川内原子力発電所1, 2号炉 運転期間延長認可申請に係るヒアリング
コメント反映整理表<中性子照射脆化>

資料2

2023年8月23日 九州電力㈱

図9-1 PTS 評価結果の比較

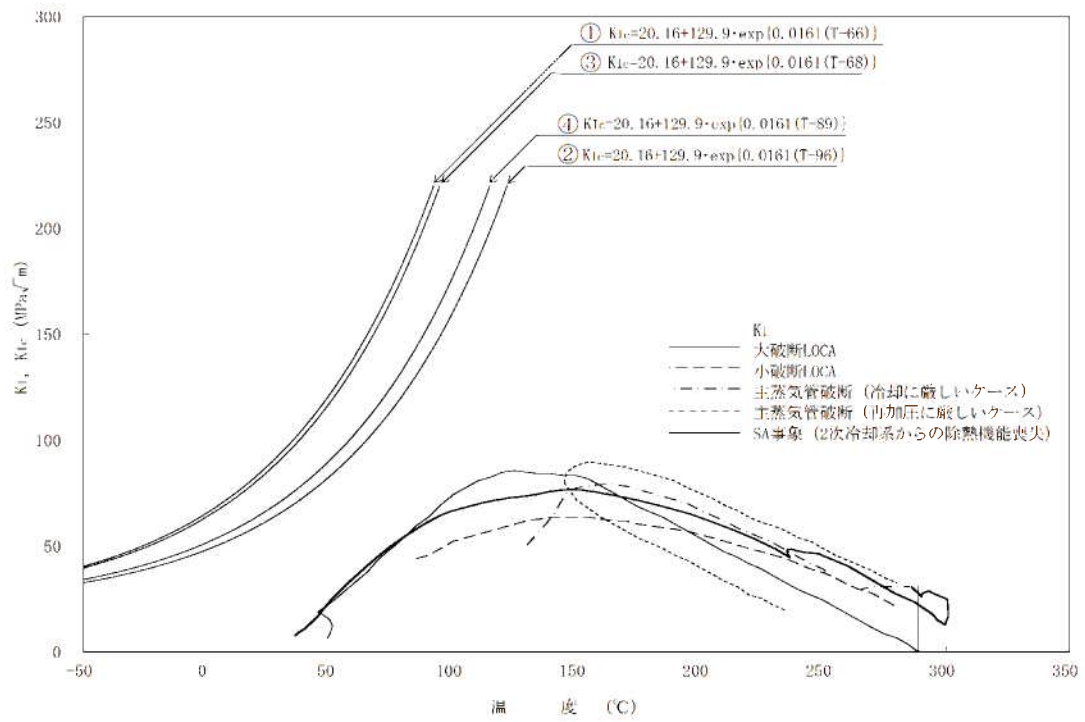
No	対象号機	日付	資料名	該当ページ	コメント内容	コメント対応	回答日	完了日
26	1/2号機	8月2日	審査会合コメント回答資料 (中性子照射脆化)	8	1号炉と同様に、2号炉のPTS評価についても、PLM30とPLM40の評価結果の比較を示すこと。また、PTS評価結果のグラフに、比較結果の概要を追記すること。	左記内容について、審査会合コメント回答資料に反映した。 [審査会合コメント回答資料 p.7,11~13]	2023.8.17	2023.8.17
27	1/2号機	8月2日	審査会合コメント回答資料 (中性子照射脆化)	6~9	PLM30とPLM40の比較については、より定量的に示し(PTS評価に用いる定数Tpの違いなど)、補足説明資料及び審査会合コメント回答資料に反映すること。	左記内容について、補足説明資料及び審査会合コメント回答資料に反映した。 [審査会合コメント回答資料 p.6~13] [補足説明資料 1号炉 劣化状況評価(中性子照射脆化) 別紙9] [補足説明資料 2号炉 劣化状況評価(中性子照射脆化) 別紙9]	2023.8.17	2023.8.17
28	1/2号機	8月17日	審査会合コメント回答資料 (中性子照射脆化)	9	3段落目のお書きにて、適用した規格により下限となる監視試験片が変わることが記載されているが、本記載は評価手法の影響に関するものではなく、規格の影響に関するものであるため、記載箇所を見直すこと。 同様の内容を補足説明資料に記載しているのであれば併せて見直すこと。	左記内容について、補足説明資料及び審査会合コメント回答資料に反映した。 [審査会合コメント回答資料 p.8] [補足説明資料 1号炉 劣化状況評価(中性子照射脆化) 別紙9] [補足説明資料 2号炉 劣化状況評価(中性子照射脆化) 別紙9]		
29	1/2号機	8月17日	審査会合コメント回答資料 (中性子照射脆化)	14	規格の変遷に伴い国内脆化予測法が改善された内容も踏まえて、関連温度予測値の比較内容を記載すること。 同様の内容を補足説明資料に記載しているのであれば併せて見直すこと。	左記内容について、補足説明資料及び審査会合コメント回答資料に反映した。 [審査会合コメント回答資料 p.14] [補足説明資料 1号炉 劣化状況評価(中性子照射脆化) 別紙9] [補足説明資料 2号炉 劣化状況評価(中性子照射脆化) 別紙9]

適用規格の年度版による影響を確認するため、「PLM30 時点の評価【①】」と「PLM30 時点の評価に対し PLM40 の適用規格である [2013 年追補版] を適用した評価【②】」を比較した結果、評価【②】の T_p 値は、評価【①】に比べ 30°C 増加している。

PLM30 と PLM40 の評価手法の違いを確認するため、「PLM30 時点の評価【①】」と「PLM40 時点の評価において第4回監視試験片の破壊靱性データを適用した評価【③】」を比較した結果、評価【③】の T_p 値は、評価【①】に比べ 3°C 増加している。(予測破壊靱性 K_{Ic} ①>③)

「PLM30 時点の評価結果【①】」と「PLM40 時点の評価結果【④】」を比較した結果、PLM40 のTp 値は、PLM30 に比べ 23℃増加している。(予測破壊靱性 K_{Ic} ①>④)

これは、PLM30 の中性子照射量予測値が PLM40 よりも高いものの、適用規格の年度版の影響が大きいことが要因である (以下参照)。
